**Projet d'investissement visant la construction d'une station  
de réception et d'injection de gaz porté à Saint-Flavien, R-4263-2024**

**RÉPONSE D'ÉNERGIR, S.E.C. (ÉNERGIR) À LA  
DEMANDE DE RENSEIGNEMENTS N° 2 DE LA RÉGIE DE L'ÉNERGIE (LA RÉGIE)  
RELATIVE À LA DEMANDE D'AUTORISATION POUR UN PROJET D'INVESTISSEMENT  
VISANT LA CONSTRUCTION D'UNE STATION DE RÉCEPTION ET D'INJECTION DE GAZ PORTÉ À SAINT FLAVIEN**

**Figure 4 Mesurage prévu au site**

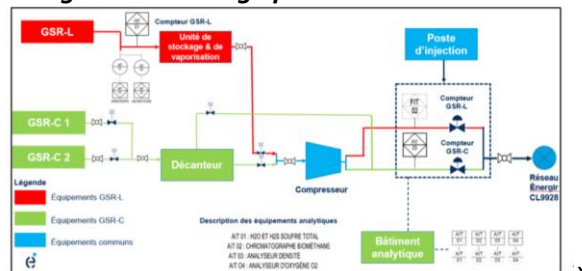
1.1 La Régie comprend des références (i), (ii), (vi) et (vii) que le GSR-C livré ne pourra être « réceptionné » par Énergir, que lorsque l'analyse de la qualité des premiers volumes se rendant au poste d'injection (après avoir passé par le décanteur et le compresseur ou seulement par le décanteur), confirmera sa conformité. Veuillez valider cette compréhension. Veuillez élaborer.

1.2.2. Considérant les références (i), (ii), (vi) et (vii), veuillez expliquer le mécanisme par lequel Énergir prévoit empêcher que du GSR-C d'un camion en déchargement qui s'avère, selon les analyses en temps réel, d'une mauvaise qualité, soit comptabilisé et injecté à la conduite de raccordement.

Étant donné l'impossibilité de retourner le GSR dans la citerne et l'absence d'une torchère dans la conception de la station, un faible volume sera systématiquement réceptionné par Énergir à chaque déchargement de GSR-C avant qu'il ne soit confirmé comme étant conforme. Veuillez vous référer à la réponse à la question 1.2.2 pour un complément d'information.

Le GSR-C livré sera envoyé au décanteur puis aux équipements analytiques du poste d'injection à un débit plus faible au début du transfert pendant le délai d'analyse requis pour confirmer la qualité du GSR-C (ce délai reste à déterminer). Après ce délai d'analyse, le débit de transfert du GSR-C sera augmenté. Le débit sera plus faible pendant la phase d'analyse afin de minimiser le volume injecté au réseau pendant cette période. Il est donc possible qu'un faible volume de gaz non conforme puisse être injecté dans l'intervalle entre le raccordement de la citerne et l'interruption du transfert à la suite de la détermination du caractère non conforme du GSR par les équipements analytiques. Le réseau de transmission faisant circuler un débit important de gaz naturel, Énergir juge que les effets d'une injection d'un faible volume de gaz non conforme comme étant négligeables. De plus, le gaz sera analysé par le producteur, avant livraison. De ce fait, les déviations majeures avec les standards de qualité d'Énergir sont peu probables.

**Figure 4 Mesurage prévu au site**

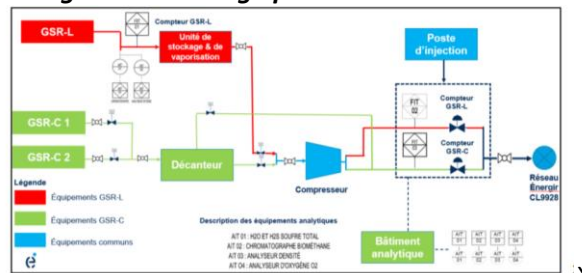
2.2.1 La pression minimale d'opération ne pourra être atteinte qu'après le passage du GSR par le décanteur (GSR-C) ou par le compresseur (GSR-C et GSR-L) (référence (ii)). Veuillez élaborer.

- 2.2.2 La pression d'opération ne pourra être contrôlée et assurée qu'au poste d'injection (référence (iii)), compte tenu qu'en aval de ce poste, aucun autre équipement de compression n'est prévu (référence (iv)). Veuillez élaborer.

Dans la nouvelle configuration de la station multiutilisateur présentée à la pièce Énergir-1, Document 6, la pression minimale d'opération pour l'injection du GSR-L dans la conduite de transmission sera atteinte grâce à l'utilisation de la pompe de procédé située entre le stockage de GSR-L et les équipements de regazéification. Pour le GSR-C, le décanteur permettra de détendre le GSR-C contenu dans la citerne de transport à la pression du réseau de transmission. Étant donné qu'il n'y a maintenant plus de compresseur prévu dans le projet, le gaz résiduel étant sous la pression minimale pour être injecté dans la conduite de transmission sera laissé dans la citerne et retourné chez le producteur.

Énergir confirme la compréhension de la Régie à l'effet qu'aucun autre équipement de compression n'est prévu être installé en aval du poste d'injection. Le poste d'injection servira à contrôler la pression du GSR-C et du GSR-L afin que le GSR des deux sources puisse être injecté simultanément. Le poste d'injection servira aussi à protéger le réseau de transmission en cas de surpression.

**Figure 1**

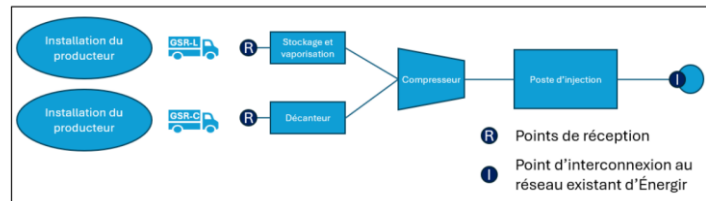
- 3.2 En tenant compte de vos réponses aux questions des sections 1 et 2 et à la question 3.1, ainsi que des références (iii) et (iv), veuillez élaborer sur les raisons pour lesquelles les points de réception ont été définis après les citernes et avant le décanteur (GSR-C) ou l'unité d'entreposage et regazéification (GSR-L) (référence (i)), et non pas au poste d'injection (référence (ii)). Veuillez fournir une réponse distincte pour le GSR livré sous forme liquide ou comprimée.

Le gaz sera mesuré au point de réception et les volumes serviront pour les fins du tarif de réception et de vente de la molécule. Ils doivent donc être calculés de façon distincte pour chaque chargement.

L'emplacement du point de réception pour le GSR-C, s'explique par le fait qu'il n'y a pas de ligne de recirculation avec les citernes de GSR-C. Donc une fois que le produit est sorti de la citerne, il n'est pas possible de l'y retourner.

Pour le GSR-L, une fois que le GSR-L est envoyé dans le réservoir d'entreposage, il peut être mélangé avec du GSR-L provenant d'une autre source, c'est pourquoi le point de réception doit être défini dès la sortie de la citerne avant d'être envoyé au réservoir d'entreposage.
